令和5年3月 吉日

株式会社土新建材
企画開発部

「エコモックフェンス MOKUME」仕様変更のお知らせ

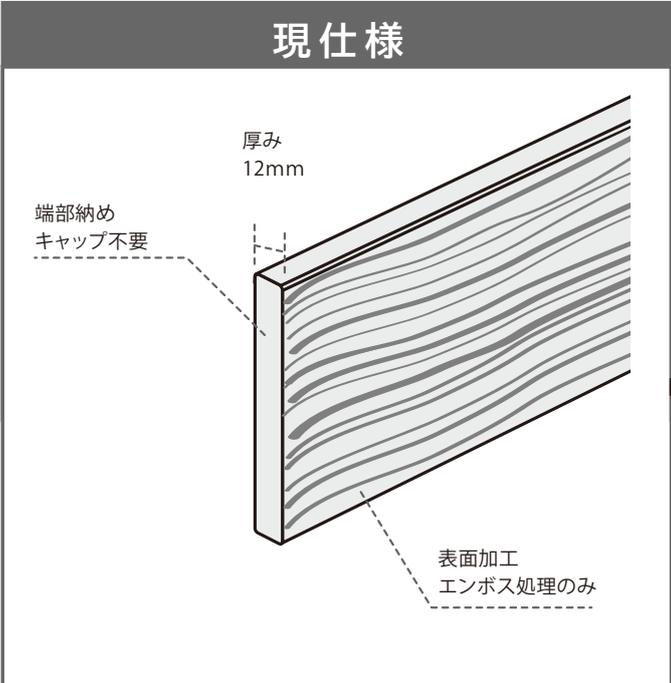
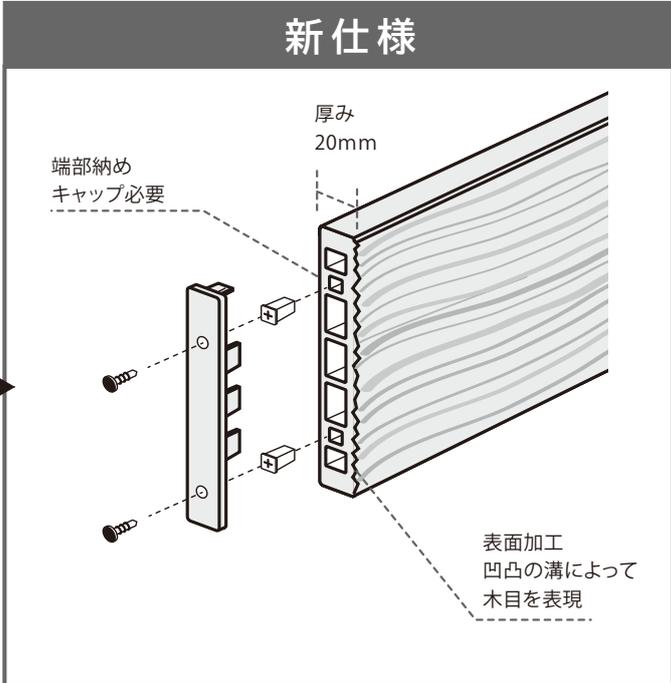
商品名		仕様変更後	品番		仕様変更後	価格		仕様変更後
再生木板（無垢） 120×12	→	再生木板（中空） 120×20	FF1219□□	→	ME1219□□	¥3,200	→	¥3,500
			FF1222□□		ME1222□□	¥3,600		¥4,000

カラー	モカ (MO) ・ グレージュ (GG)	カラー	モカ (MO) ^{※1} ・ ベージュ (BE)
サイズ	120×12×1995 120×12×2200	サイズ	120×20×1995 120×20×2200
品番	FF1219□□ FF1222□□ <small>(□□は色番)</small>	品番	ME1219□□ ME1222□□ <small>(□□は色番)</small>
端部納め方	無垢のため、キャップが不要	端部納め方	中空のため、キャップが必要

上記の仕様変更に伴い、新材が必要になります。

端部キャップをビス留めするために、端部キャップ留付けセット (ビス (3.5×16) とアンカー各10個/袋) を必要数ご購入頂きますようお願い致します。
